Dle SOD č. MSP-62/2024-MSP-CES s Investorem **Česká republika – Ministerstvo spravedlnosti**, IČO: 00025429, DIČ: CZ00025429, se sídlem Vyšehradská 16, 128 10, Praha 2, zastoupená Ing. Bc. Radomírem Daňhelem, MBA, LL.M., náměstkem člena vlády na zakázce „**Justiční areál v Ústí nad Labem – zhotovitel stavby**“.

Vydává průvodní list k variaci **ZL 001 – HTÚ – složení výkopku**.

Rozpočet: ZL001: HTU - váha zeminy

- *Níže jako vysvětlení uvádíme zpracovaný měřicí protokol odtěžených kubatur v návaznosti na sjetinu odvezených tun na skládku z fakturace za 10/2024*
 - *Situace Kubatur a měřicí protokol*

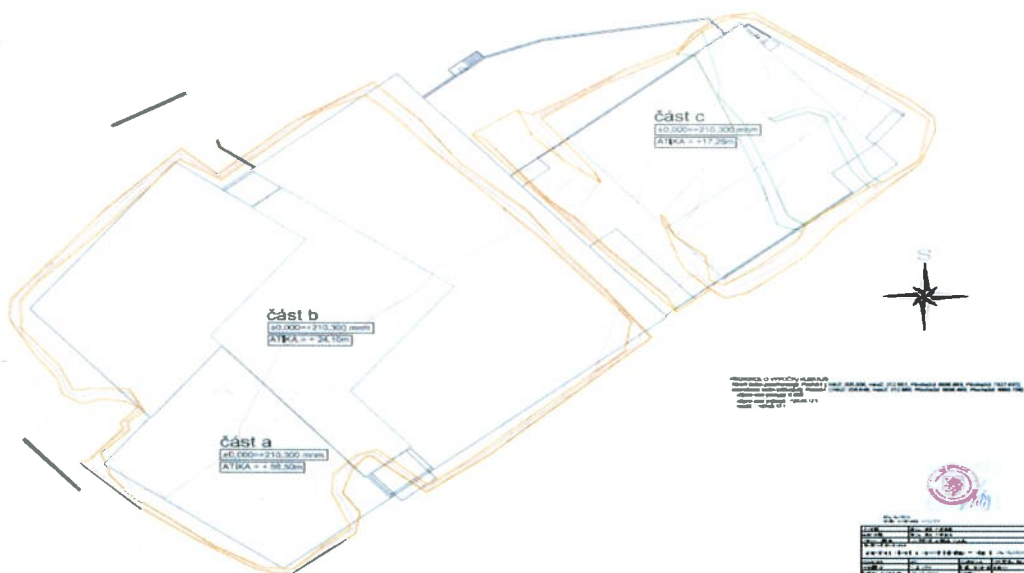
- Není zřejmé, jaká hmotnost je přisuzována rozpočtem betonové či asfaltové suti a jak se tedy došlo k výměře 7 048 t navíc
- Jak byl určen rozsah – předpoklad na zbylé navážky?
- Dle rozboru zeminy na CDE nebyla zaznamenána kontaminace
